DIRECTION GÉNÉRALE  
DES INFRASTRUCTURES  
ET DE L'AMÉNAGEMENT  
DIRECTION DES ROUTES

**Objet : Révision du P.L.U**

Par courrier en date du 20 février 2018, vous m'avez transmis le projet de révision du Plan Local d'Urbanisme de votre commune et je vous en remercie.

P.J : Photo

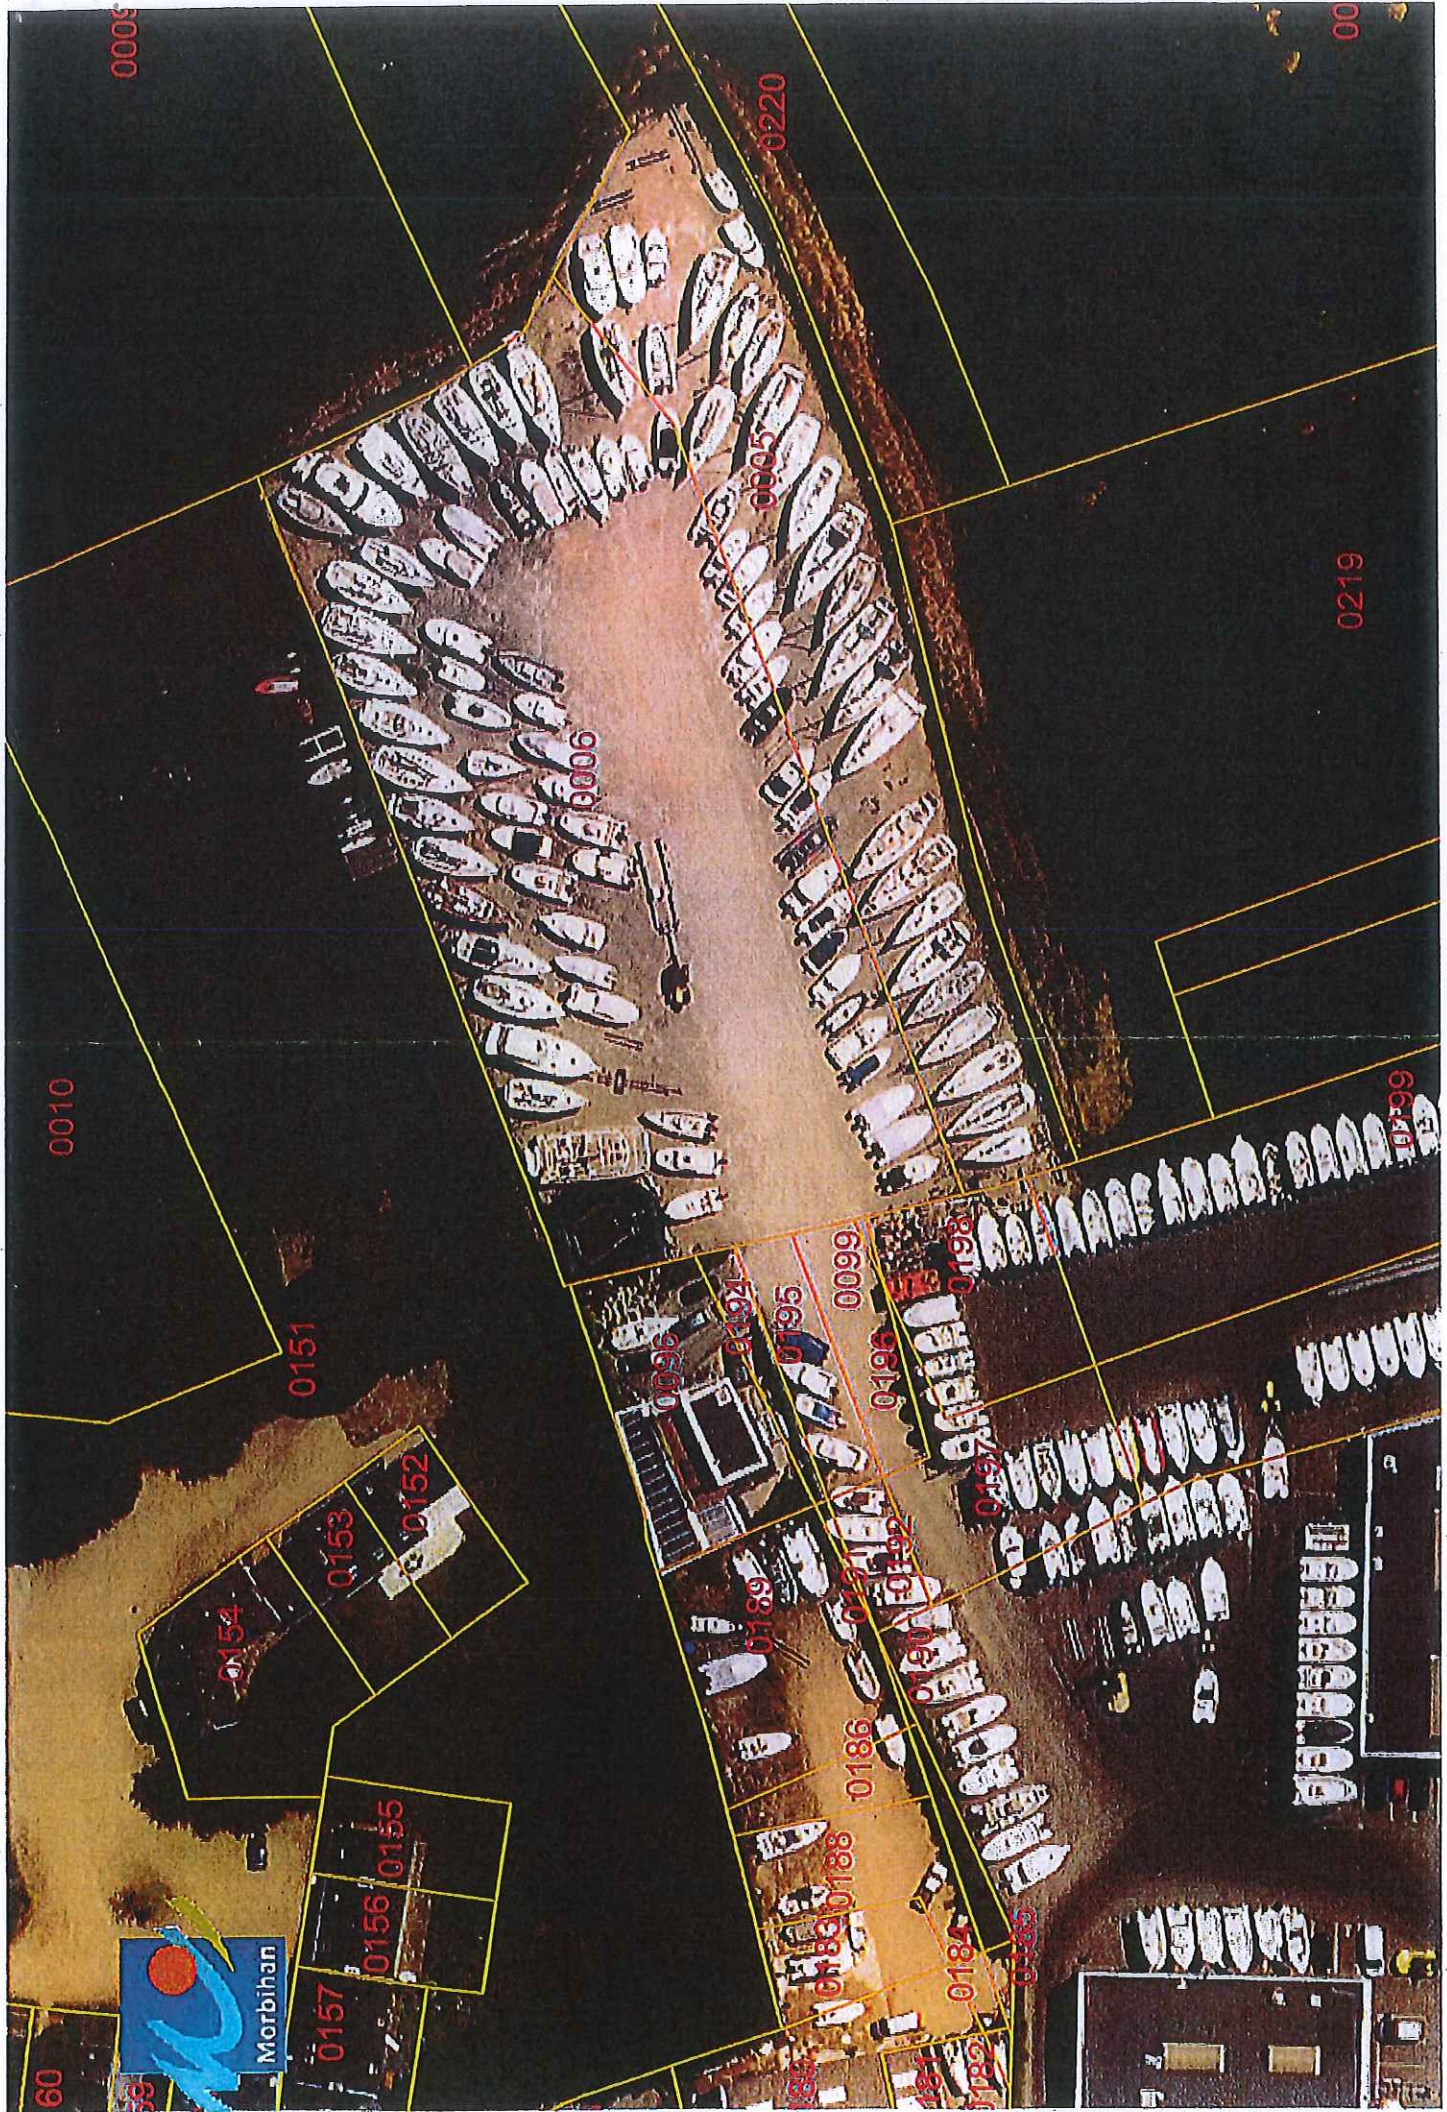
Il serait fortement souhaitable que la zone Uia recoupe scrupuleusement le contour des parcelles cadastrales N° 5 et 6. La partie Est du port à terre se trouve actuellement en zone naturelle (Na) ; le stockage de bateaux ne peut y prospérer. Depuis la photo aérienne jointe, la société No Limit a retiré les bateaux situés en zone Na.

A titre subsidiaire, il conviendrait d'autoriser, en zone Na (en extrémité des parcelles 5 et 6), la faisabilité d'un stationnement léger au bénéfice des usagers du port à terre, clients de la Cie des ports du Morbihan. Ceci présenterait l'avantage de réduire la problématique des stationnements publics, devant le Multipôle, au droit de la cale de Port Deun.
